INFORME DE CONTROL ESPECÍFICO N° 030-2020-2-5954-SCE

SERVICIO DE CONTROL ESPECIFICO A HECHOS CON PRESUNTA IRREGULARIDAD A PROGRAMA NACIONAL CUNA MÁS

"CONTRATO PARA LA PRESTACIÓN DEL SERVICIO DE "ACONDICIONAMIENTO DEL LOCAL ANGELITOS DE JESÚS, COMITÉ DE GESTIÓN ROSARIO DE FÁTIMA DEL SERVICIO DE CUIDADO DIURNO DEL PROGRAMA NACIONAL CUNA MÁS""

Imagen n.° 1

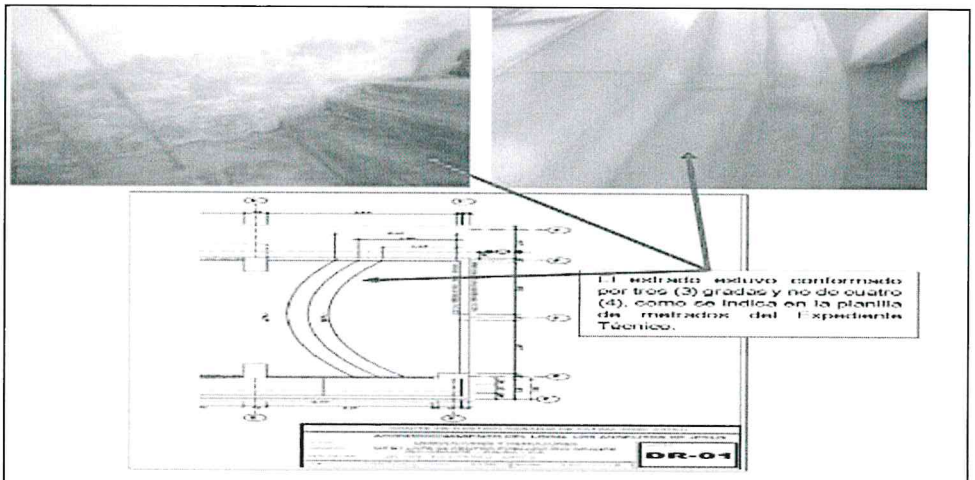
- *Según el Expediente Técnico la partida 01.01.04 Demolición de estrado existente, señala 39.12 m²; sin embargo, el área real calculada con las dimensiones señaladas en el plano y la planilla de metrados correspondiente a esta partida arroja un área de 22.11 m², existiendo una diferencia de 17.01 m² demás.*

Partida 01.01.04 Demolición de estrado existente, las imágenes de la parte superior, así como en el Plano "Demoliciones y Remociones" Lámina DR – 01, muestran que el estrado estaba conformado por tres (3) gradas; sin embargo, la planilla de metrados cuantificó cuatro (4) gradas, incrementándose con ello el metrado de esta partida.

Foto n.° 1

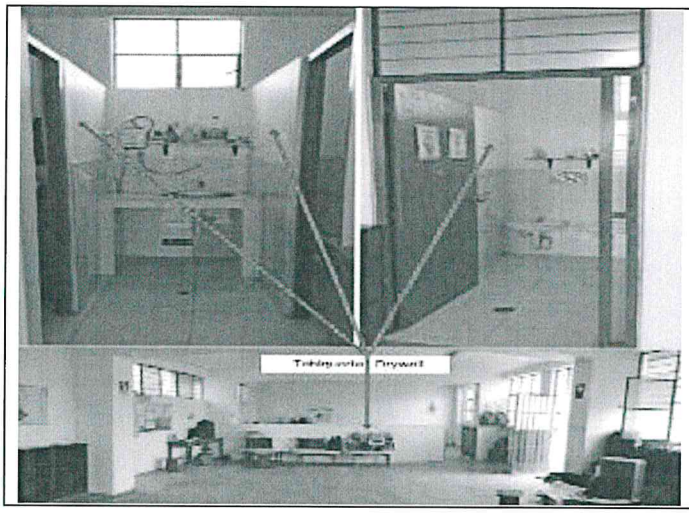
- *Las dimensiones tomadas in situ a la partida 01.04.03.02 Tabiquería Drywall con dos caras placa de roca de yeso de ½ interior con estructuras de acero galvanizado, arrojaron una dimensión de 16.25 m²; sin embargo, el Expediente Técnico contempló una dimensión de 23.19 m².*

Partida 01.04.03.02 Tabiquería Drywall con dos caras placa de roca de yeso de ½" interior con estructuras de acero galvanizado, se efectuó la medición de todos los tabiques drywall, obteniéndose menores cantidades que las señaladas en el expediente técnico.

Foto n.° 2

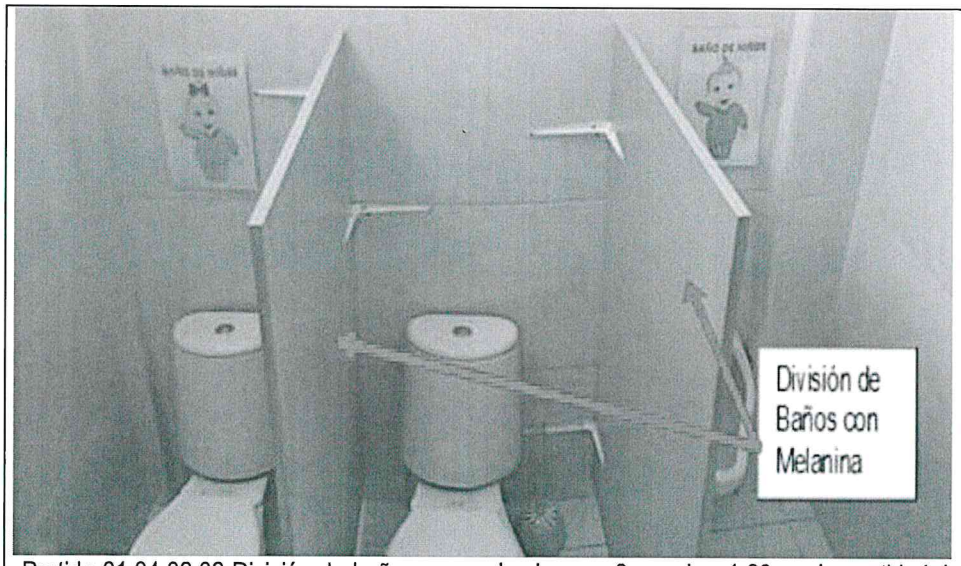
- *Similar situación ocurrió con la partida 01.04.03.03 División de baños con melamine e=6 mm h=1.20 m, la cuantificación in situ de sus medidas resultaron ser 1.92 m², en contraposición con las del Expediente Técnico que contempló un área de 23.19 m².*

Partida 01.04.03.03 División de baños con melamine e = 6 mm, h = 1.20 m., la cantidad de este material colocado como división entre inodoros, es mucho menor que la señalada en el expediente técnico.

Foto n. ° 3

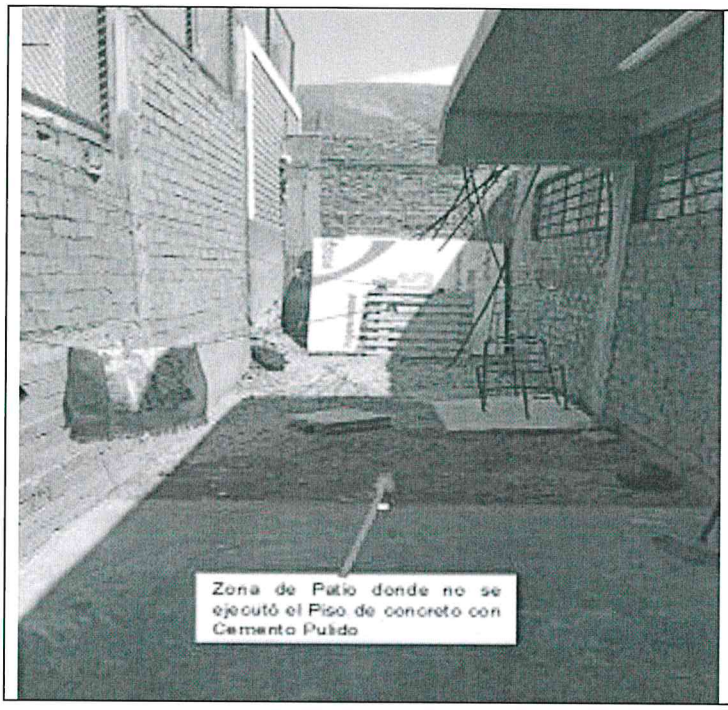
- *Según el Expediente Técnico la partida 01.03.03 Piso de cemento E=4" 1:8 C:H, la cantidad de trabajo a realizar era de 94.61 m²; asimismo, según el "Plano de Distribución" Lámina A – 01, indica que el área completa del patio del local debía de ser Piso de Cemento Pulido; sin embargo, el contratista solo ejecutó una parte del patio con esa calidad de piso, faltando culminar un área de 12.00 m², área que se está acotando como incumplimiento a lo consignado en el referido plano de construcción.*

Partida 01.03.03 Piso de cemento e = 4" 1:8 C:H, en la foto se observa que solo una parte del patio fue ejecutado, falta completar el piso de cemento; no obstante, el "Plano de Distribución" Lámina A – 01, indica que todo el patio debe tener este piso.

Fotos n.os 4 y 5

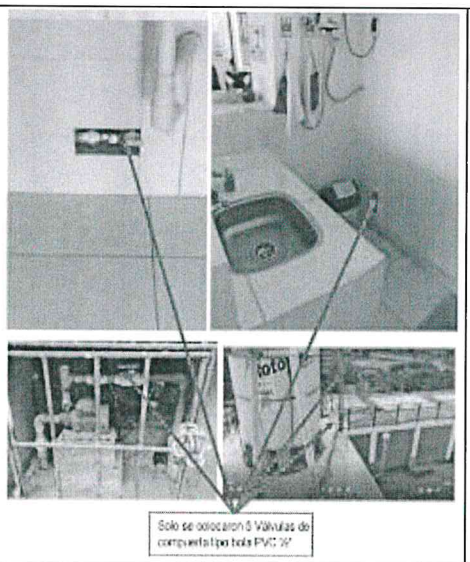
- *Respecto a la partida 01.05.09.04 Válvula compuerta tipo bola PVC ½", se verificó que se instalaron 5 válvulas en vez de 6 como lo indicaba el presupuesto del Expediente Técnico.*

Partida 01.05.09.04 Válvula compuerta tipo bola PVC ½", en el expediente técnico se consideró la colocación de 6 Válvulas, solo se colocaron 5.

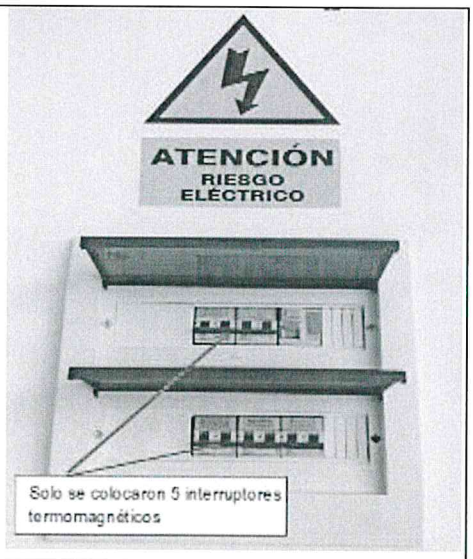
- *En cuanto a la partida 01.05.11.08 Suministro y colocación de 8 llaves magnéticas, se verificó in situ la colocación de solo 5, existiendo una diferencia no ejecutada de 3 llaves termomagnéticas.*

Partida 01.05.11.08 Suministro y colocación de 8 llaves magnéticas, en el ET se consideró la colocación de 8 interruptores, solo se instalaron 5.

Foto n.° 6

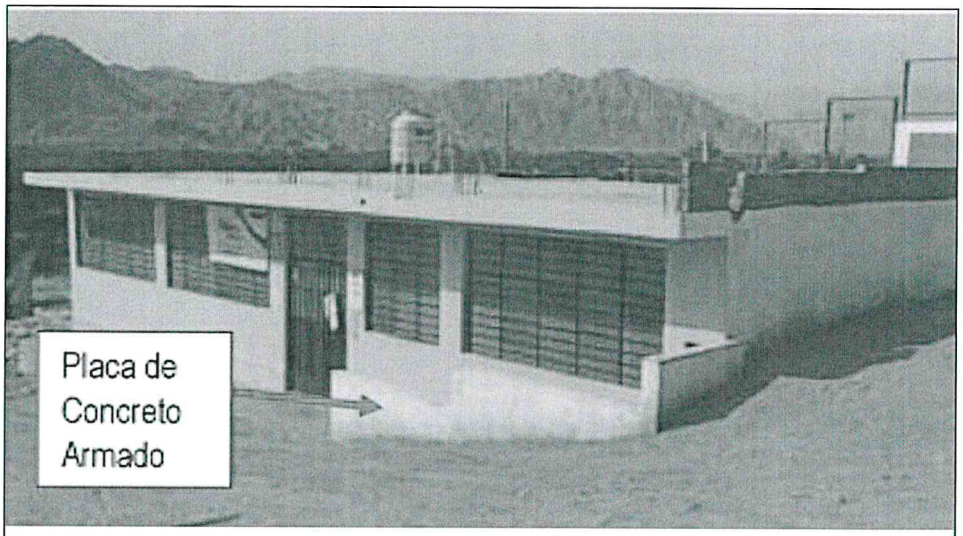
- *Con respecto a la partida Placa de Concreto 01.04.02.01 Concreto f'c=210 kg/cm², el Expediente Técnico, señala un metrado de 2.29 m³; sin embargo, de las mediciones realizadas in situ a esta partida se obtuvo una dimensión de 1.38 m³.*

- *Asimismo, la partida 01.04.02.02 Encofrado y desencofrado de placa, vinculada a la anteriormente comentada, para esta se obtuvo una dimensión de 16.94 m².*

Partida 01.04.02 Placa de concreto armado, se efectuaron in situ, mediciones a esta partida, y se obtuvo menor cantidad de trabajo que la señalada en el expediente técnico
